Depurazioni Industriali Srl

**Progetto di aumento del quantitativo di rifiuti conferibili all'impianto
sito in Castel Guelfo (BO)**

**Lettera di risposta alla richiesta di integrazioni (ai sensi dell'art.18,
comma 1, della L.R. 4/18)**

Revisione e data	Rev.00	Luglio 2025
Proponente:	 <i>Depurazioni Industriali Srl</i>	GEA Depurazioni Industriali Srl Via dell'Agricoltura, 8 Castel Guelfo (BO)
Consulenza:	 N I E R	NIER Ingegneria S.p.A Via Clodoveo Bonazzi, 2 Castel Maggiore (BO)

Figura 1 - Particolare Vasca di Prima Pioggia VA11

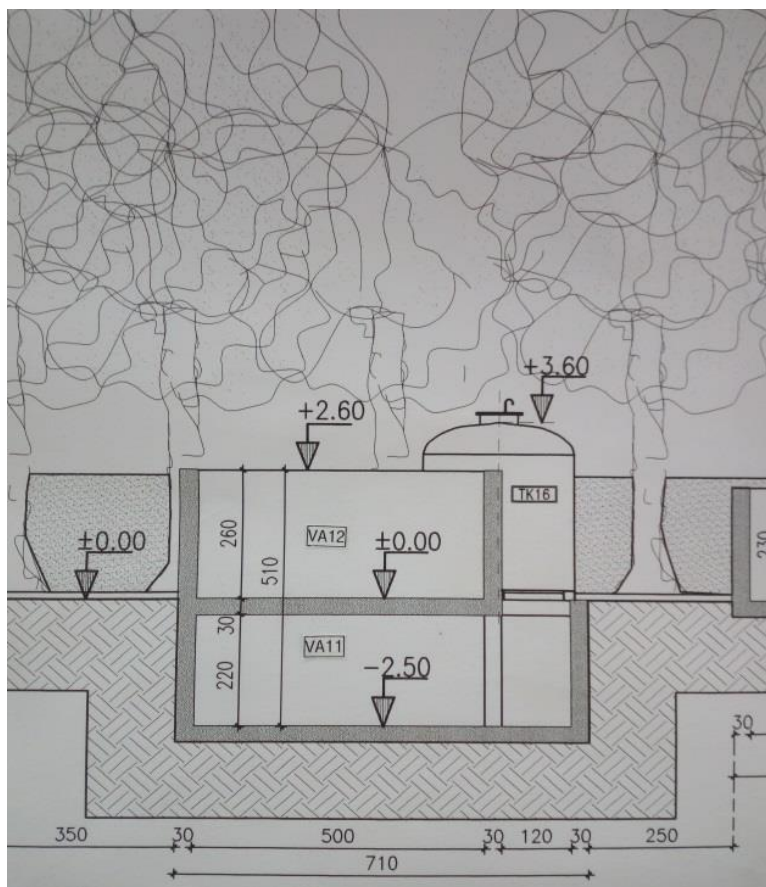
14.1. Si chiede di raffigurare e descrivere **i flussi di tutta la rete delle acque**, integrando la planimetria degli scarichi idrici (All. T2A) con tutte le linee e le caditoie (sia relative all'impianto esistente che al nuovo) atte alla raccolta e al rilancio delle acque meteoriche di dilavamento contaminate e degli eventuali sversamenti alle vasche dedicate, con le relative linee di collettamento, riportando anche le eventuali paratie di emergenza, al fine di comprendere come vengono raccolte e rilanciate tali acque alle vasche descritte, ovvero vasca VA02 e vasca VA11 e come venga invece isolata la rete delle acque meteoriche di dilavamento durante eventuali eventi accidentali.

Il sistema consente la raccolta delle acque di prima pioggia nell'apposita vasca (Item VA11) della capacità utile di 30 mc; al raggiungimento del livello corrispondente al volume di 30 mc (circa 60 cm) all'interno della vasca di prima pioggia, si aziona la pompa di rilancio (item PS01) delle acque in testa all'impianto e nello specifico alla vasca di scarico VA02.

Il volume eccedente i primi 5 mm di pioggia determina, mediante un segnale della sonda di livello, la chiusura della valvola di ingresso in VA11 e il by-pass delle acque verso la stazione di sollevamento S1. In tale stazione è posta una pompa che azionandosi recapita le acque ad un pozzetto interno all'impianto (item S2A) e da questo alla rete fognaria comunale. Quest'ultima pompa è regolata da un quadro di comando che le consente di lavorare in automatico, cioè regolata dai sensori di livello presenti, oppure in manuale, vale a dire può essere spenta o azionata da un operatore.

Pertanto, nel caso in cui si voglia interrompere il flusso dell'acqua diretta allo scarico in pubblica fognatura, è possibile spegnere la pompa manualmente. Questa possibilità consente all'impianto di gestire eventuali situazioni di emergenza, come per esempio sversamenti accidentali nei piazzali, salvaguardando lo scarico fognario da rischi di contaminazione determinati dai volumi che eccedono i 30 mc della vasca di prima pioggia. Inoltre, si fa presente che la rete fognaria dell'impianto è posta ad una quota inferiore rispetto alla pubblica fognatura, per cui nessuno scarico può avvenire se non deliberatamente attivato tramite la pompa.

Per meglio far comprendere la collocazione della vasca di prima pioggia VA11, che non risulta visibile in quanto posta sotto la vasca VA12, si allega particolare della sezione:

Schema flusso condense

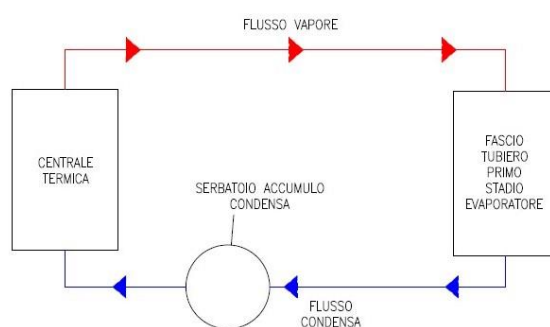
*14.2. Chiarire e raffigurare, nella **nuova planimetria**, come verranno collegate/rilanciate, nella rete delle acque industriali, le **condense raccolte dai silos da 3 mc** (posto in prossimità dell'area in costruzione) e come saranno gestite eventuali fuoriuscite.*

A servizio dei tre evaporatori è presente un silos per la raccolta delle acque di condensa.

Queste ultime si formano quando il vapore prodotto dalla caldaia, dopo aver attraversato il fascio tubiero dell'evaporatore, si raffredda e condensa, trasformandosi in acqua.

La condensa viene raccolta in un serbatoio apposito, per essere reinserita nel ciclo del vapore recuperando il calore e aumentando l'efficienza del sistema.

Il serbatoio è dotato di sistemi di controllo del livello della condensa per garantire che lo stesso non scenda oltre il limite minimo.
